Gmina Rzgów

Budowa ciągu pieszo-rowerowego Rzgów-Świątniki

GO.271.4.2018

### WYJAŚNIENIE TREŚCI SIWZ

1. W załączeniu przesyła się zdjęcia obejmujące wyposażenie miejsca postojowego:  
Przykładowe wykonania:

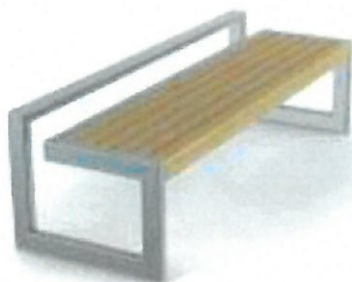
W przedmiarze występuje pozycja – Przystanki – Wiaty, kosze, ławki, stojaki.

Uprzejmie proszę o udostępnienie zdjęć jaki wzór Państwo wymagają.

Bez załącznika z przykładami, zdjęciami – nie jesteśmy w stanie odnieść się do wyceny.
